PARC ÉOLIEN DE SAINT-VALENTIN

Étude d'impact sur l'environnement
Volume 6 • Réponses aux questions et
commentaires sur le Volume 5

Dossier 3211-12-157
Octobre 2010

BATTEMENT D'OMBRE

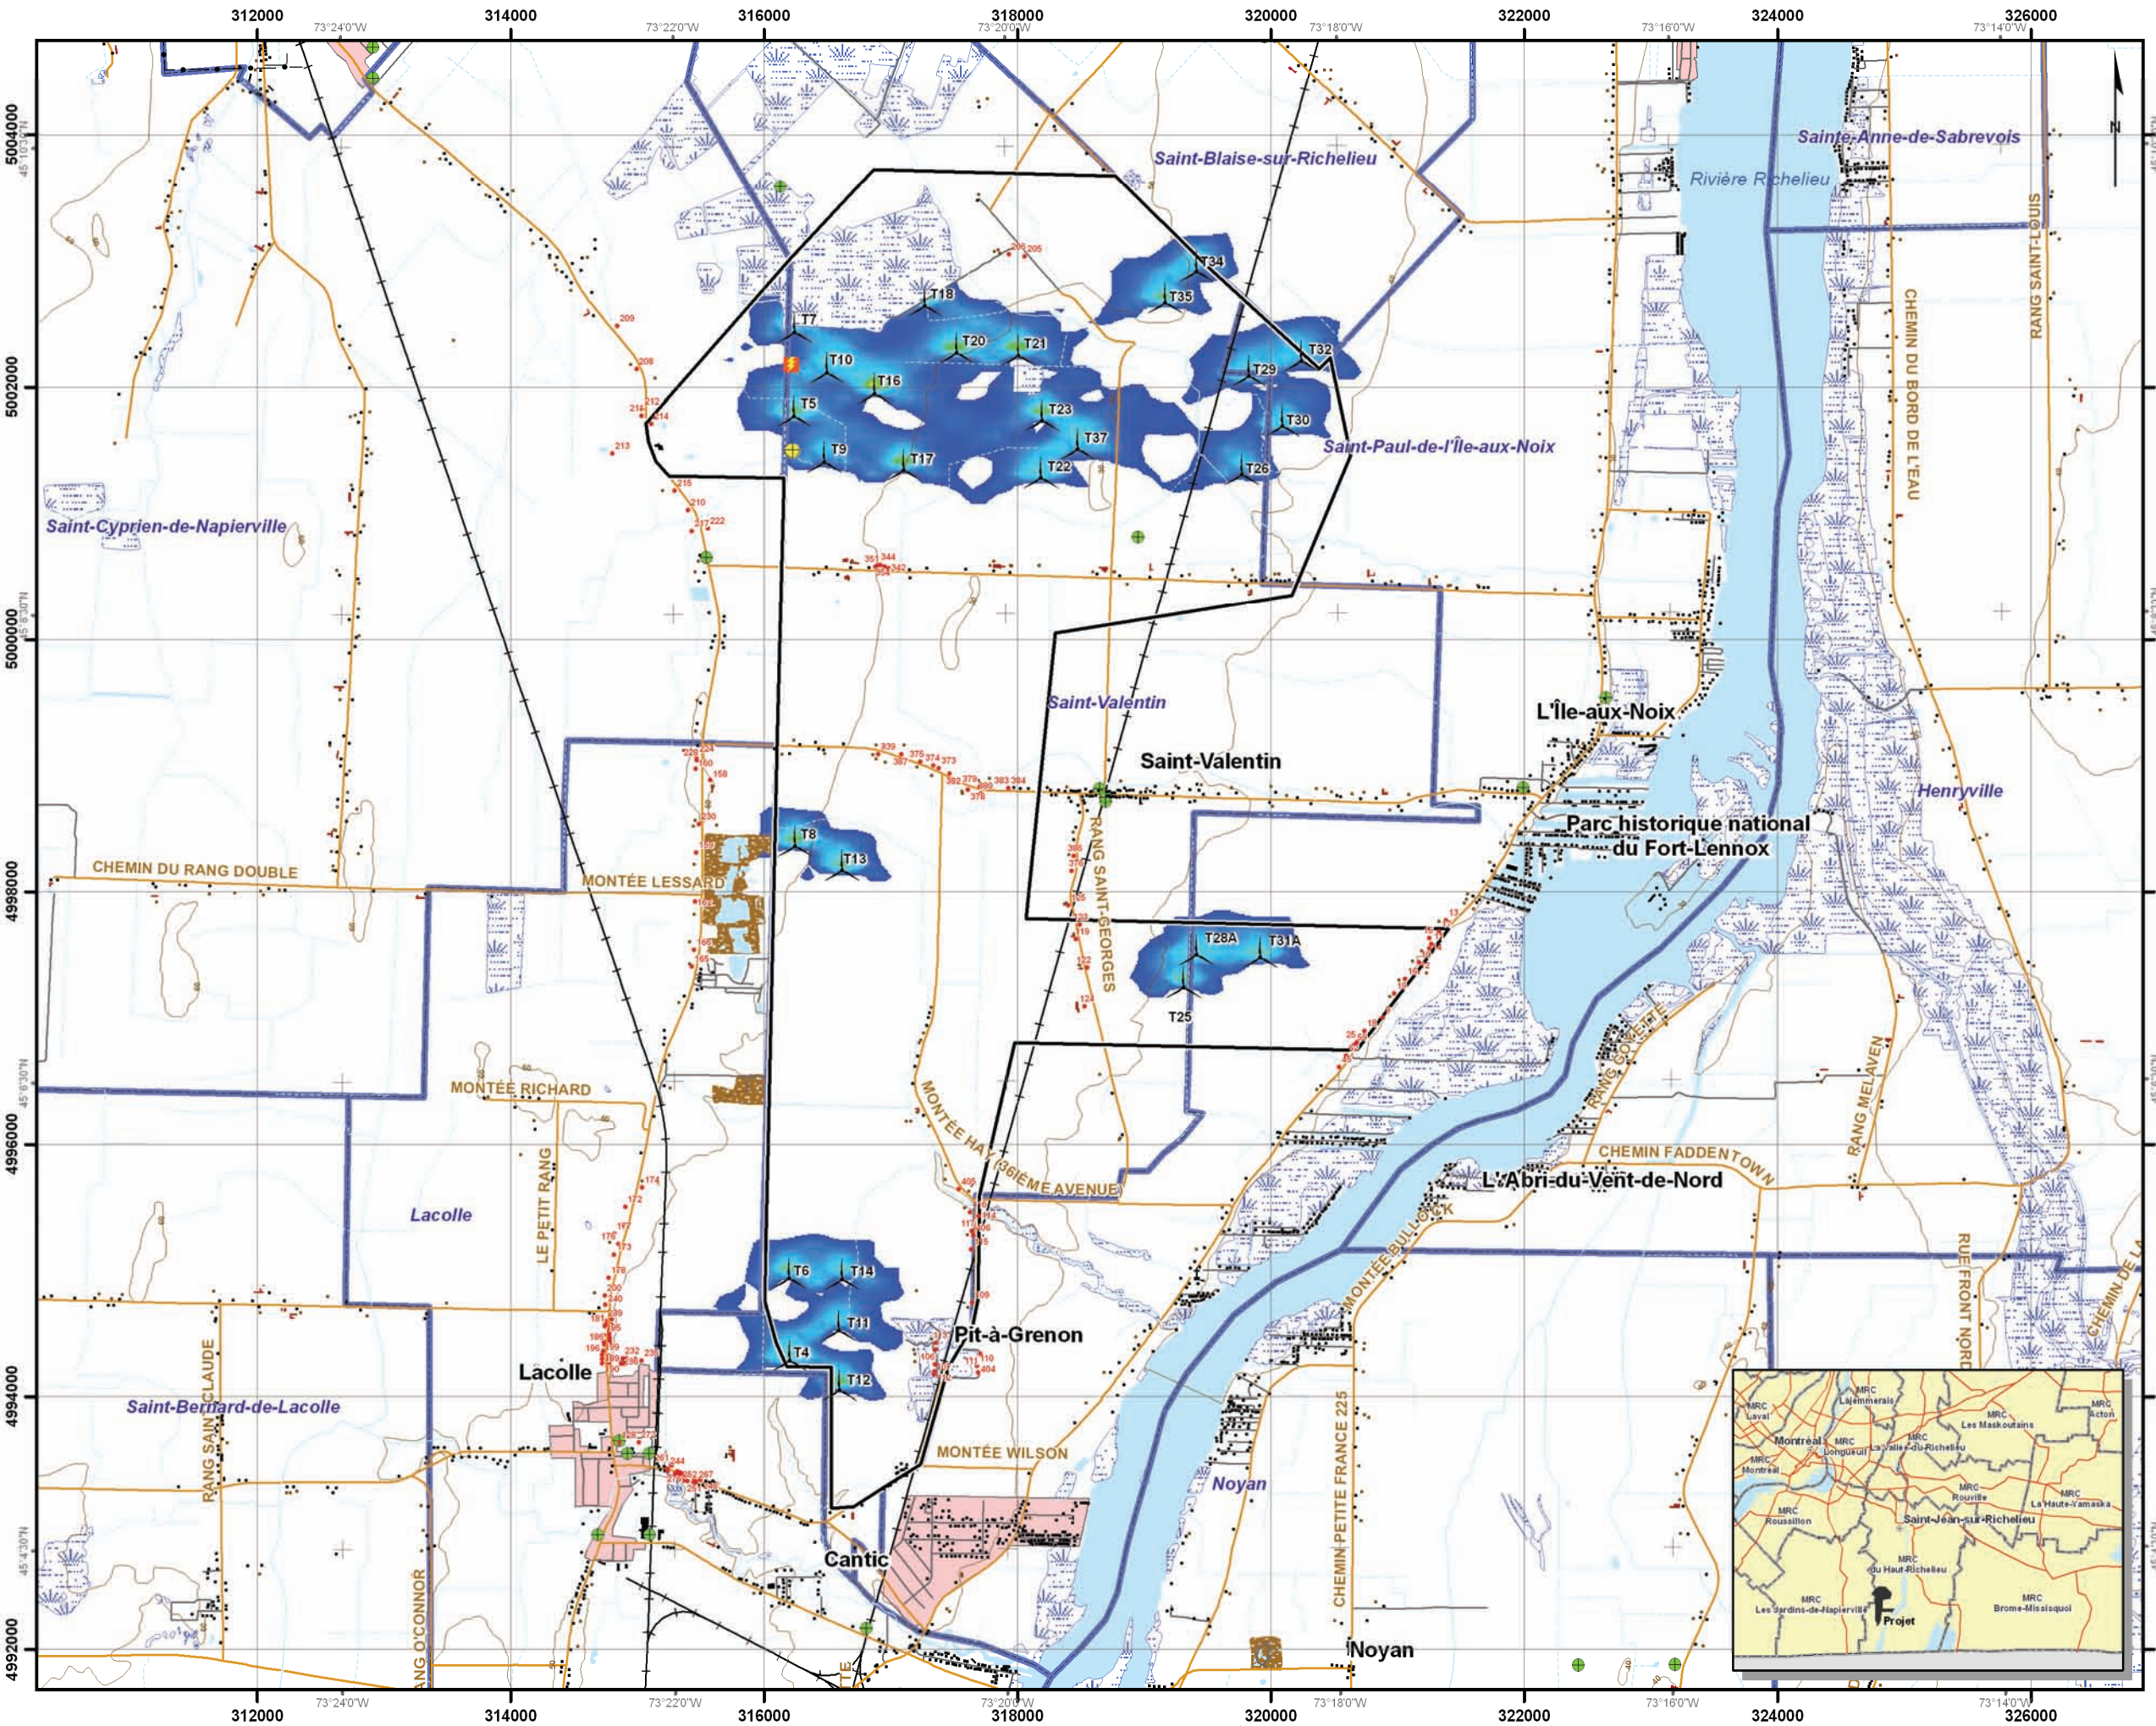
QC-114 L'initiateur mentionne qu'il a fait une modélisation préliminaire des ombres mouvantes. Nous ne pouvons juger de sa recevabilité sans qu'elle nous soit présentée. Le MSSS souhaite qu'une modélisation des ombres mouvantes soit présentée et rendue disponible pour les résidents concernés. Elle devra permettre de connaître, pour chaque résidence exposée, le nombre d'heures annuel de projection d'ombres sur la façade. Une attention particulière devra être portée aux soirées d'avril à septembre, de 17h à 21h. La modélisation devra préciser les scénarios d'ensoleillement utilisés et toutes autres données pertinentes.

Concernant le suivi prévu sur les ombres mouvantes, nous vous demandons de préciser sous quelles conditions vous considérerez que des mesures d'atténuation sont requises. Quelles pourraient être ces mesures ?

RQC-114 *Tel que demandé, une modélisation des ombres mouvantes est présentée à l'annexe A. Il est important de mentionner que les paramètres utilisés dans cette modélisation sont prudents et reflètent une situation de « pire scénario ».*

Les résultats obtenus en utilisant des scénarios d'ensoleillement réaliste démontrent que sur un période d'une année, 31,5 % des résidences (138 résidences) de la zone d'étude pourraient être affectées par des ombres mouvantes. Les résidences les plus affectées pourraient recevoir des ombres mouvantes pour un maximum de 16,6 heures par année et 40,8 minutes par jour.

Durant la période d'avril à septembre, entre 17 h à 21 h, toujours en utilisant un scénario d'ensoleillement réaliste pour cette période de l'année, 5,7 % des résidences (25 résidences) de la zone d'étude pourraient être affectées par des ombres mouvantes. La résidence la plus affectée pourrait recevoir un maximum de 13,3 heures d'ombres mouvantes durant cette période chaque année.

Venterre prévoit identifier les besoins en mesures d'atténuation en établissant un registre des plaintes afin d'analyser, de suivre et d'apporter une solution à toute plainte valide. Compte tenu que les enjeux concernant les parcs éoliens et les ombres mouvantes sont généralement spécifiques à certaines éoliennes, à certains moments de la journée et de l'année, les mesures d'atténuation adéquates, si requises, seront discutées avec le MSSS.
